con la presente si inviano le Osservazioni contro il Progetto di un impianto eolico codice procedura ID_VIP/ID_MATTIM: 1269 denominato

"Pitigliano" ubicato nei comuni di Pitigliano (GR) e Sorano (GR) costituito da 20 (venti) aerogeneratori di potenza nominale 7,0 MW per un totale

“Progetto di un impianto eolico denominato "Pitigliano" ubicato nei comuni di Pitigliano (GR) e Sorano (GR) costituito da 20 (venti) aerogeneratori di potenza nominale 7,0 MW per un totale di 140,0 MW con relative opere connesse ed infrastrutture indispensabili”

TESTO DELLE OSSERVAZIONI

Immagine 1. Vincoli ex art. 136 del CBC dal PIT della Regione Toscana e zona approssimativa dove è progettato l'impianto industriale.

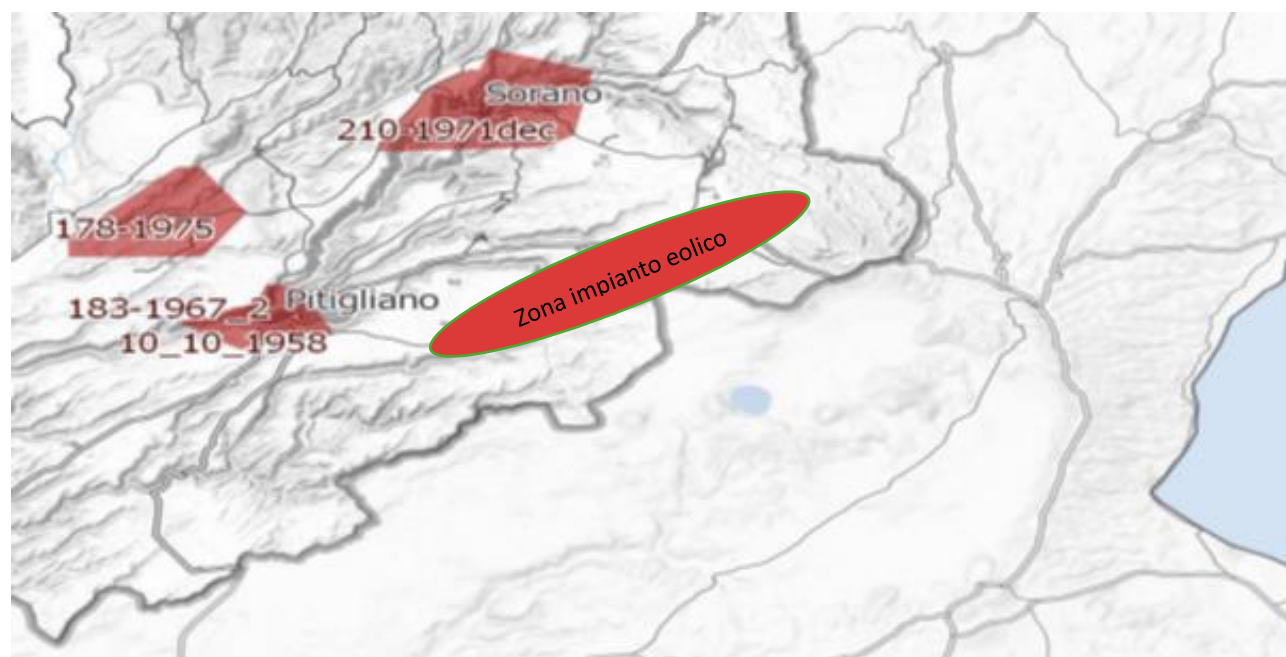
Inoltre, come sostiene la Proponente parte dell'impianto si verrebbe a trovare a 3,5 km dal centro abitato di Sorano. Infatti, tre degli aerogeneratori WTG 08, 09, 10 sono addirittura all'interno delle fasce di rispetto dei 3 km del suo vincolo paesaggistico di notevole interesse pubblico ex art 136 del CBC. Si evidenzia che così si crea

un'ulteriore incompatibilità con la tutela del Paesaggio.

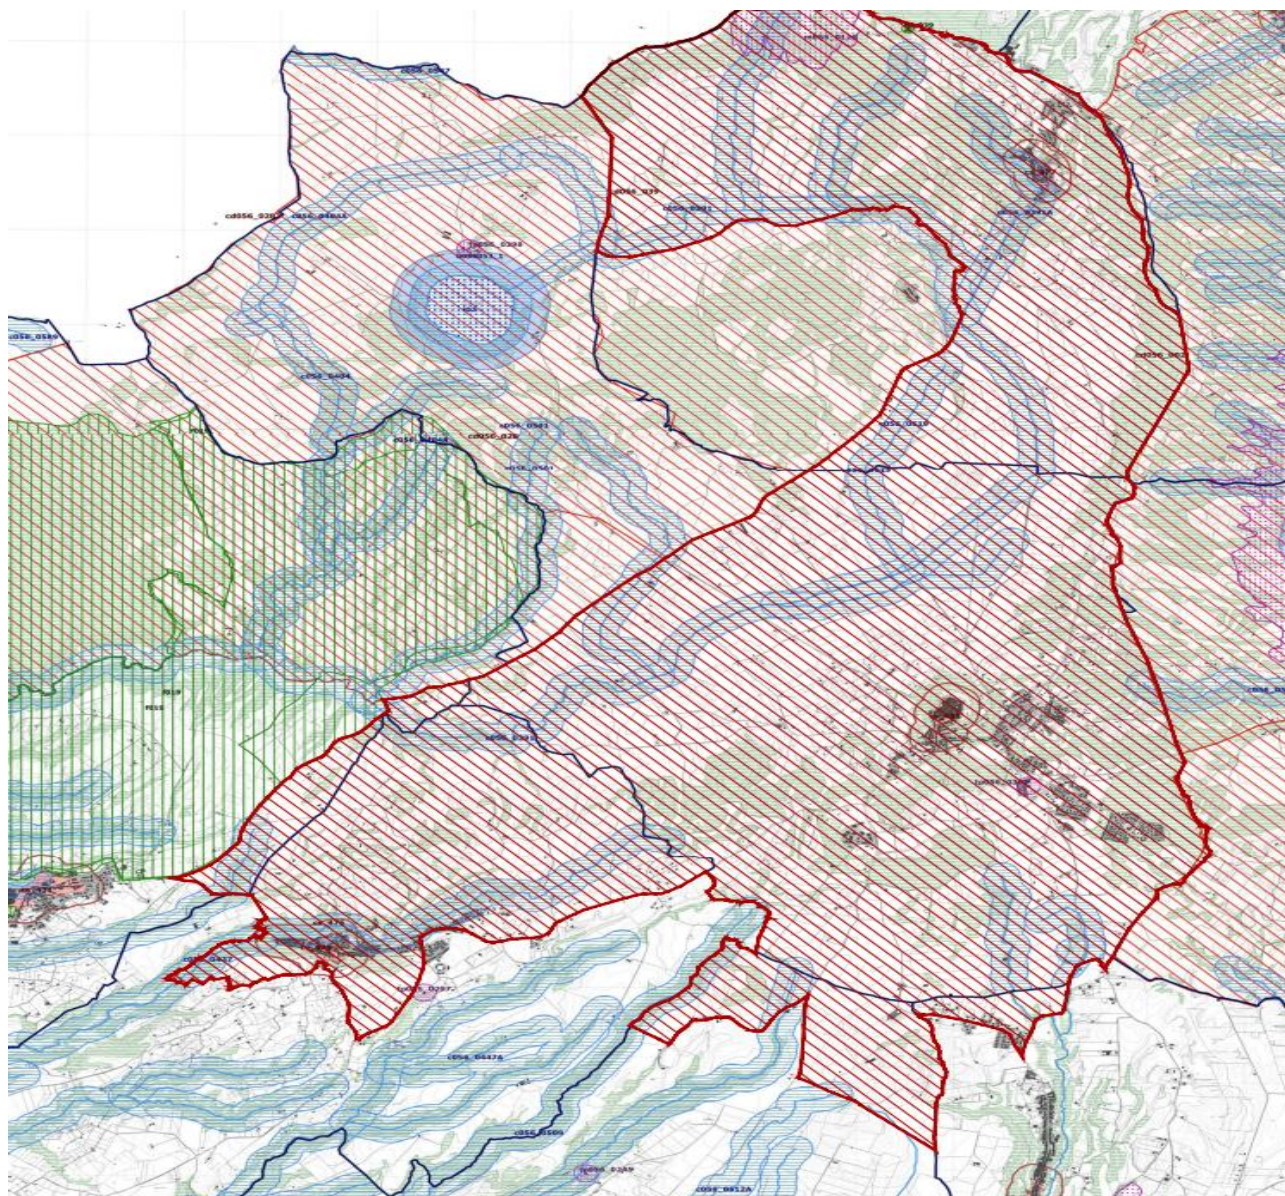
Come è illustrato nell'immagine si ribadisce che l'impianto industriale "Pitigliano" ricade completamente all'interno delle fasce di rispetto dei due vincoli di notevole

interesse pubblico e lambisce quelle di un terzo vincolo e quindi come affermato dal Consiglio di Stato nelle sentenze citate, l'impianto è insediato in area non idonea ai sensi dell'art. 20 comma 8 lettera c quater del D.Lgs. n. 199/2021 e ss.mm.ii al contrario di quanto sostiene la proponente.

Immagine 3. Cumulo di una parte di impianti eolici, fotovoltaici e geotermici industriali in progettazione ed esistenti intorno all’elico industriale “Pitigliano”.

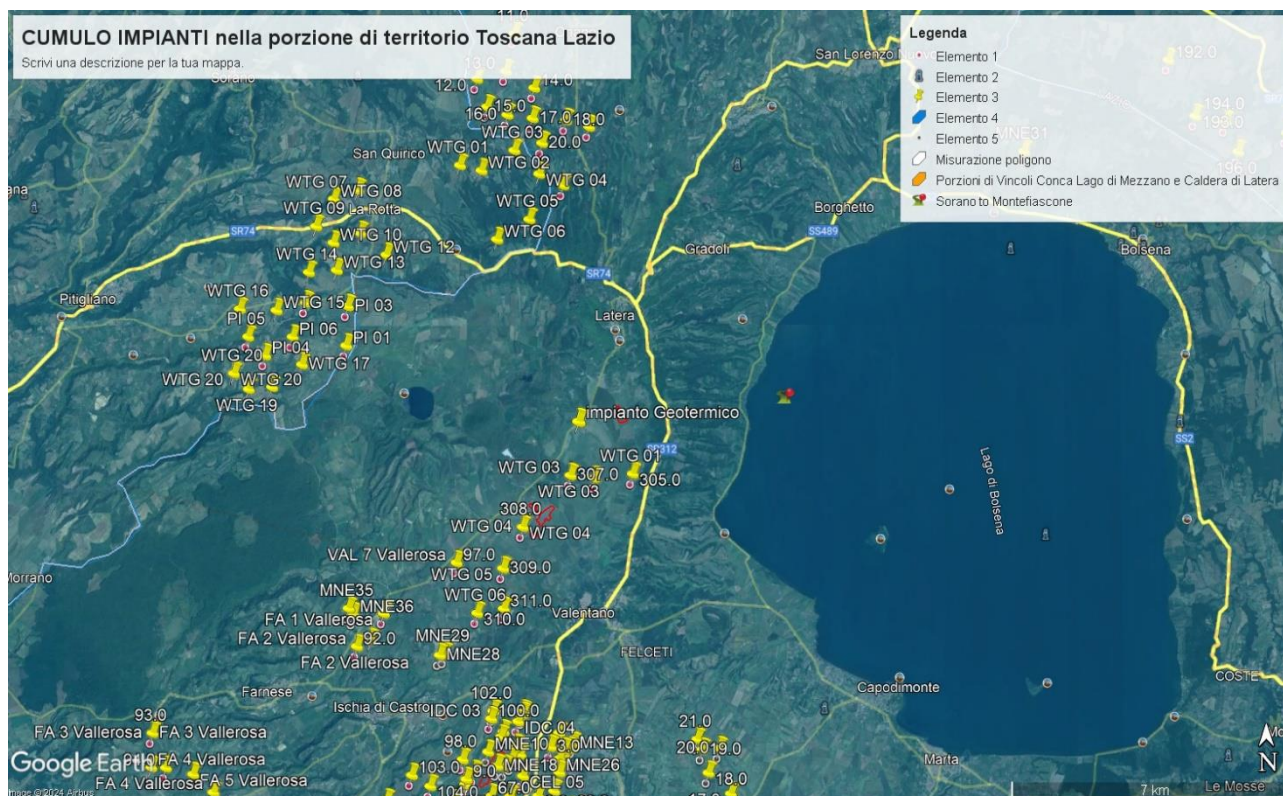
Beni Culturali “*Ambito paesaggistico, geologico e geomorfologico dell’orlo della caldera di Latera ...*” Non vengono nemmeno citati gli impianti eolici in progetto al MASE, il “Rempillo” (6 aerogeneratori) e un altro in verifica amministrativa di 14 aerogeneratori e 72, 6 MW. Ad oggi nei territori di Pitigliano, Sorano e in quello limitrofo potenzialmente potrebbero essere insediati 40 aerogeneratori alti 200 metri e larghi 170. Ma la proponente non cita neanche altri impianti che creerebbero il cumulo e quindi maggiore impatto. Infatti, sul territorio della “Città del Tufo” (Sorano e Pitigliano) impatterebbero anche l’impianto eolico “Montarzo” di Onano con 13 aerogeneratori con le dimensioni ricordate, l’altro eolico industriale nel territorio di Valentano con sette aerogeneratori (stesse dimensioni), gli impianti di Farnese con un minieolico di 3 Torri alte 60 metri già installate in località Poggio del Crognolo e l’impianto eolico industriale “Vallerosa” (7 aerogeneratori alti 200 metri e larghi 158 metri) in procedura VIA presso la Regione Lazio. Inoltre, altri impianti del minieolico già presenti a Valentano, Cellere e Piansano e due progetti eolici industriali con le stesse dimensioni (200 m x 170 m) nel Comune di Ischia di Castro. La valutazione del cumulo non prende neanche in considerazione gli impianti industriali di fotovoltaico e agrivoltaico in progetto a Farnese, Valentano, Ischia di Castro, Cellere. L’impianto geotermico in procedura Via al MASE, progettato nella Caldera di Latera. Quindi è stata effettuata una valutazione del potenziale impatto cumulativo non veritiera a dispetto di quanto affermato dalla proponente che sostiene di aver preso in considerazione uno spazio di 10 km intorno al suo impianto per gli impatti che si creerebbero.

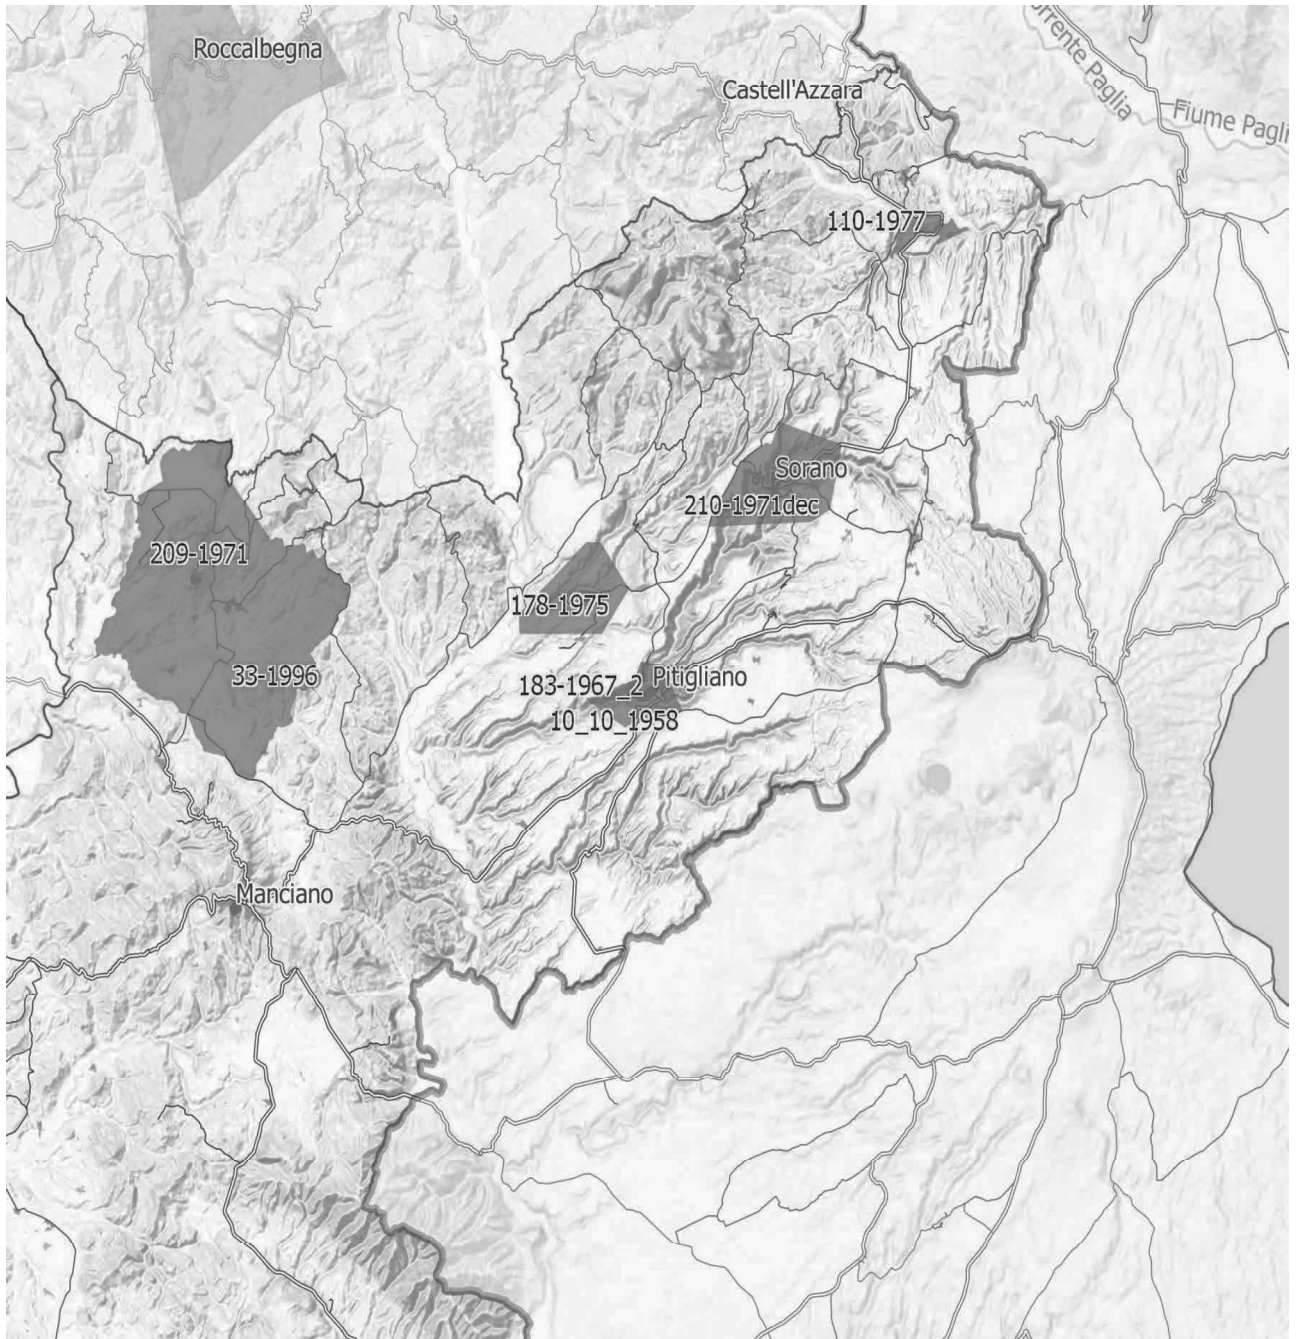
IMMAGINE n. 4 Si evidenzia che i tre aerogeneratori WTG 07, WTG 08 e WTG 09 impattano con il vincolo paesaggistico di notevole interesse pubblico del Centro Storico di Sorano. Il WTG 07 si troverebbe a 2828 m, WTG 08 2504 e WTG 09 2990. Il cavidotto dell'impianto invece impatta in buona parte del Vincolo paesaggistico ex art. 136 del CBC del Centro Storico di Pitigliano.
